特定廃棄物管理施設の変更に係る設計及び工事の方法の認可申請書に係る追加説明について

令和2年11月25日
 国立研究開発法人日本原子力研究開発機構
 大洗研究所 環境保全部

1. 廃棄物管理設備本体の管理施設の一部変更（遮蔽スラブ）

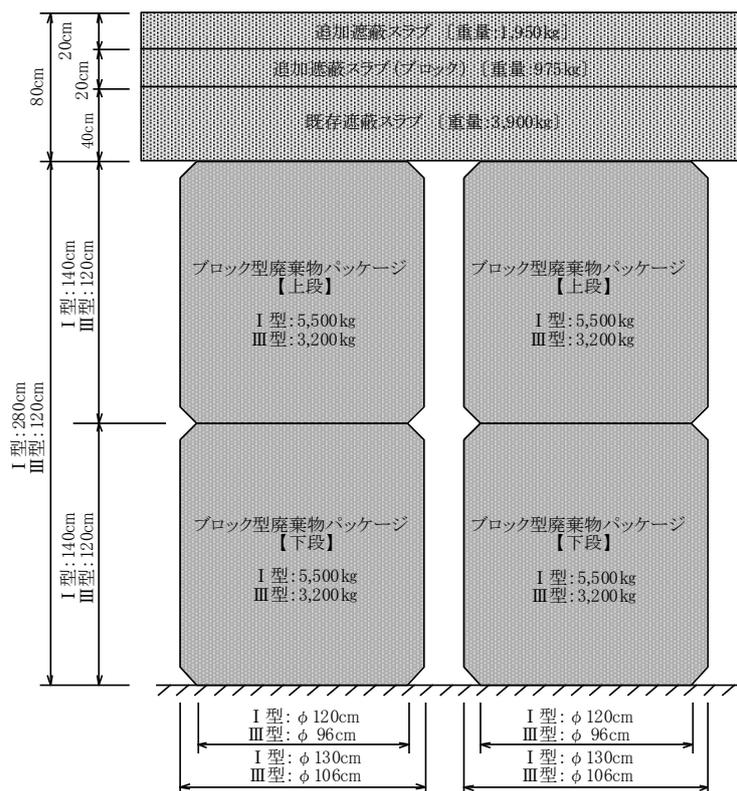
遮蔽計算における遮蔽スラブの隙間の設定の仕方（実測であるが保守的になっているか等）について説明すること。

コンクリートブロックB-I型の上部に載っている遮蔽スラブの隙間のデータをまとめたものを図3に、これをブロック型廃棄物パッケージに対する4方向に展開し、一層目の平均隙間を求めたものを図4に、二層目の平均隙間を求めたものを図5に示す。

また、コンクリートブロックB-III型の上部に載っている遮蔽スラブの隙間のデータをまとめたものを図6に、これをブロック型廃棄物パッケージに対する4方向に展開し、一層目の平均隙間を求めたものを図7に、二層目の平均隙間を求めたものを図8に示す。

遮蔽スラブの隙間は、それぞれのブロック型廃棄物パッケージに対して3方向であるが、どの位置のブロック型廃棄物パッケージに対しても同様に平均隙間を求められるよう、隙間のない方向に対しても0mm(空白)を入力することとし、隙間の合計値を各層の隙間の数で除すことで平均隙間を求めた(図4、図5、図6、図7参照)。
